POR MEDIO DE LA CUAL SE RENUEVA UN PERMISO DE VERTIMIENTOS Y SE ADOPTAN OTRAS DETERMINACIONES

8- Que a través del Informe técnico con radicado **IT-04395-2023 del 21 de julio de 2023**, se evaluó la información, de la cual se formularon observaciones y conclusiones las cuales hacen parte integral del presente trámite ambiental, en cuanto a lo siguiente:

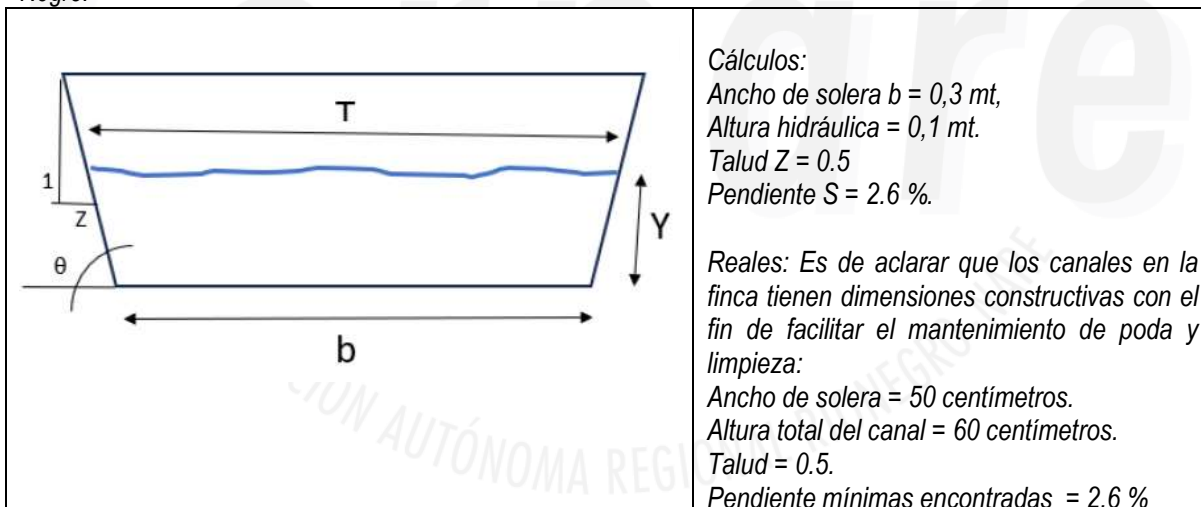
- ✓ Los factores de dilución permiten concluir que La quebrada La Jacinta cuenta con capacidad para diluir y asimilar el vertimiento, esto debido a que el caudal de los vertimientos es significativamente menor al

caudal de la fuente hídrica. Se obtuvo que la fuente en el escenario de caudal medio es 134 veces el caudal de vertimiento y en escenario de caudal mínimo la fuente es 33.5 veces el caudal de vertimiento.

- ✓ Mientras el vertimiento se produzca bajo condiciones actuales (escenario 1) y Escenario 2 las cuales corresponden a una descarga con tratamiento previo, cumplimiento de los parámetros de diseño del STARD, y la fuente receptora se encuentre en su caudal medio, la afectación sobre la calidad de esta será baja de acuerdo con el análisis realizado en el presente estudio. Se recomienda que dichas condiciones se mantengan en el tiempo y en caso de ser posible mejorarlas con el fin de disminuir los impactos sobre la Fuente receptora.
